Comune di
MARZABOTTO

Comune di
VERGATO

**DOCUMENTO DI OSSERVAZIONI D'UFFICIO AL PSC E AL RUE
ADOTTATI E CONSEGUENTI MODIFICHE DA INTRODURRE ALLA
PROPOSTA DI ACCOGLIMENTO**

COMUNI DI MARZABOTTO E VERGATO
OSSERVAZIONE D'UFFICIO AL PSC E AL RUE ADOTTATI
E CONSEGUENTI MODIFICHE DA INTRODURRE IN BASE ALLA PROPOSTA
DI ACCOGLIMENTO

AMBITO AN.12 (PIAN DI VENOLA - CA' DI LUCCA)
 Scala 1: 5000

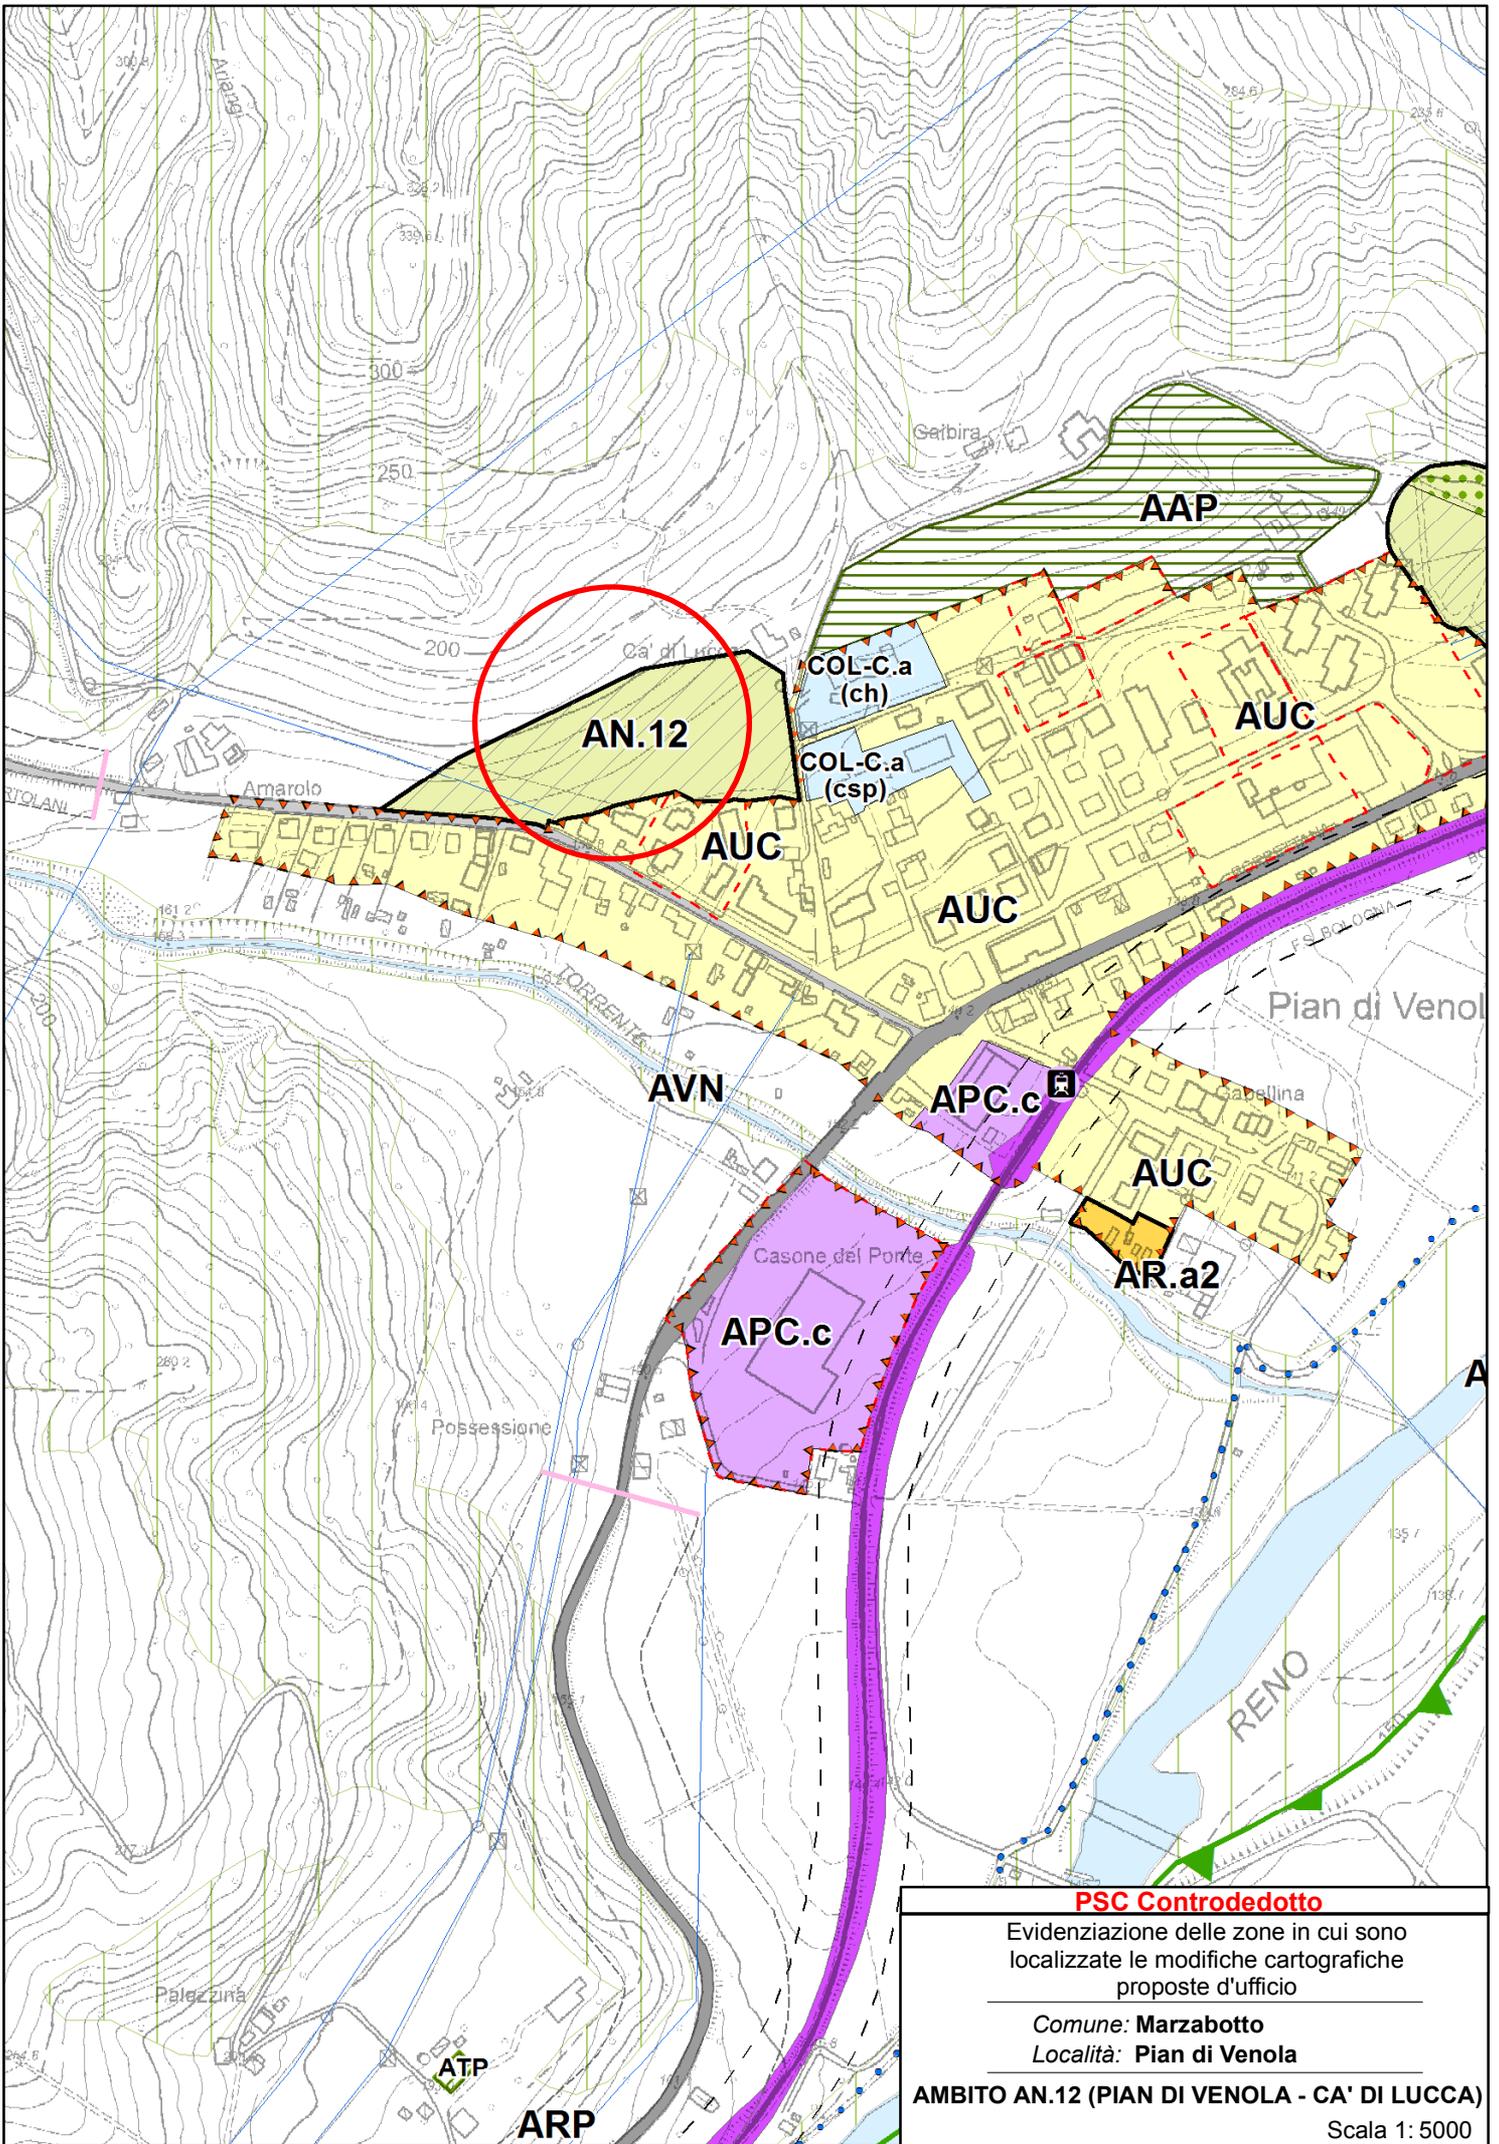
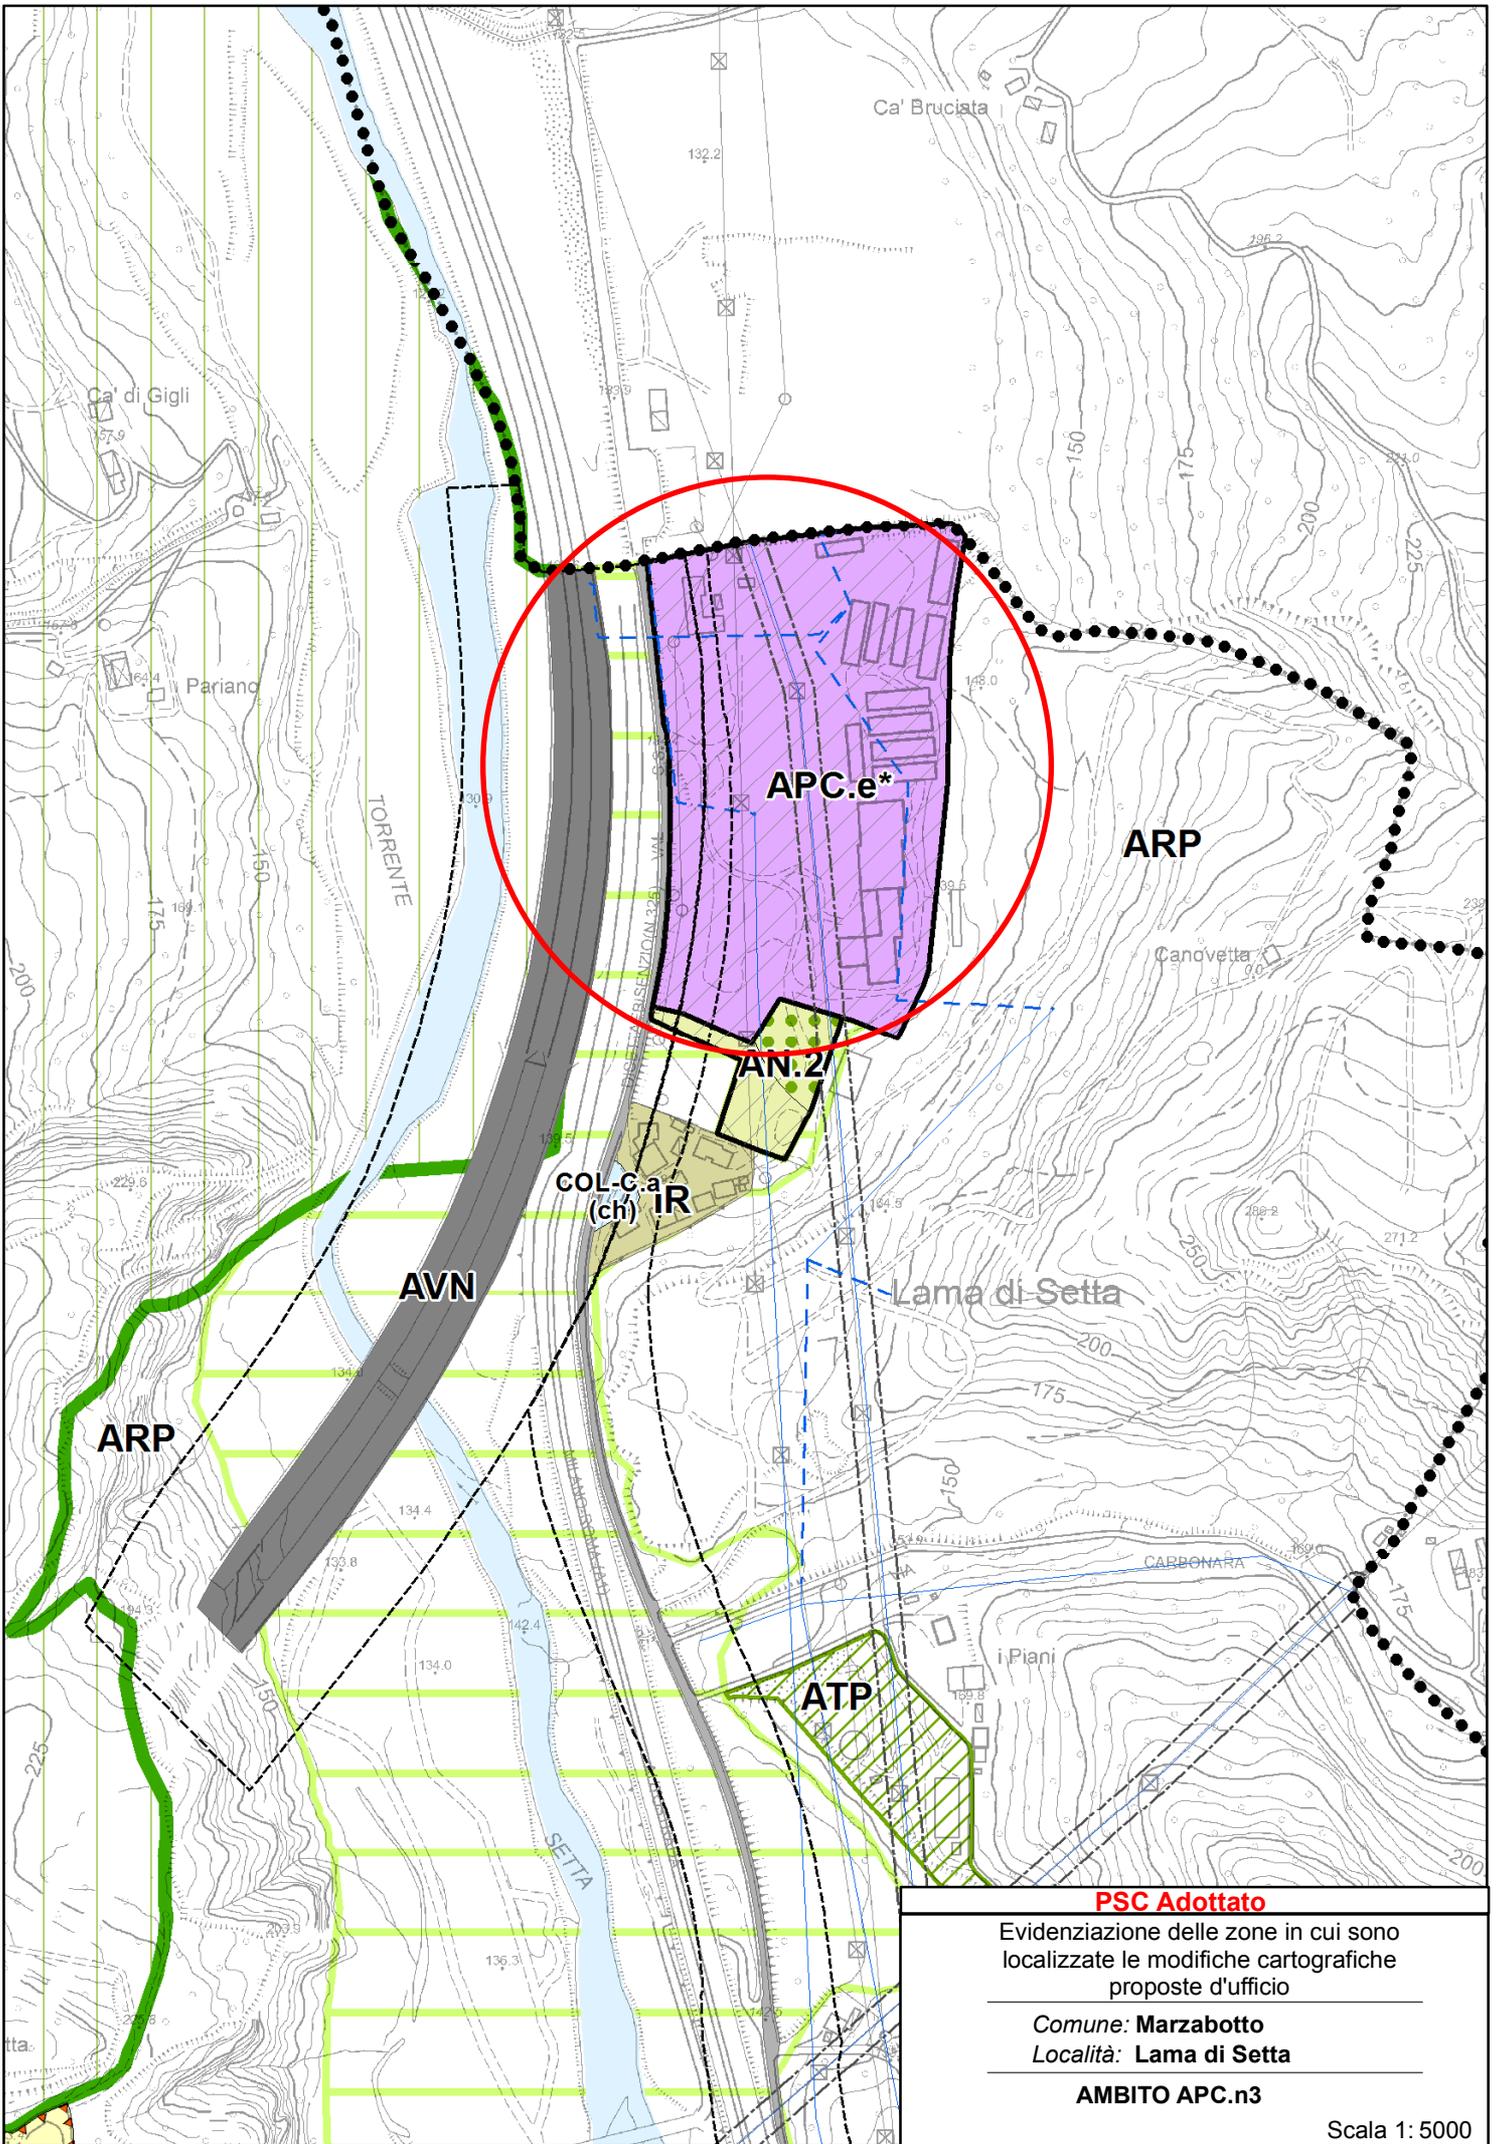
- AN.12 (PIAN DI VENOLA – CA' DI LUCCA)

L'ambito AN.12 sostituisce (anche a seguito dell'accoglimento delle osservazioni n.42.1 e 46.1) la previsione nel PSC adottato dell'ambito AN.e1 (piano attuativo in fase di approvazione), non perfezionata prima dell'approvazione del PSC.

AN.12 (PIAN DI VENOLA – CA' DI LUCCA)

Nuova scheda normativa – L'ambito AN.12 sostituisce (anche a seguito dell'accoglimento delle osservazioni n.42.1 e 46.1) la previsione nel PSC adottato dell'ambito AN.e1 (piano attuativo in fase di approvazione), non perfezionata prima dell'approvazione del PSC.
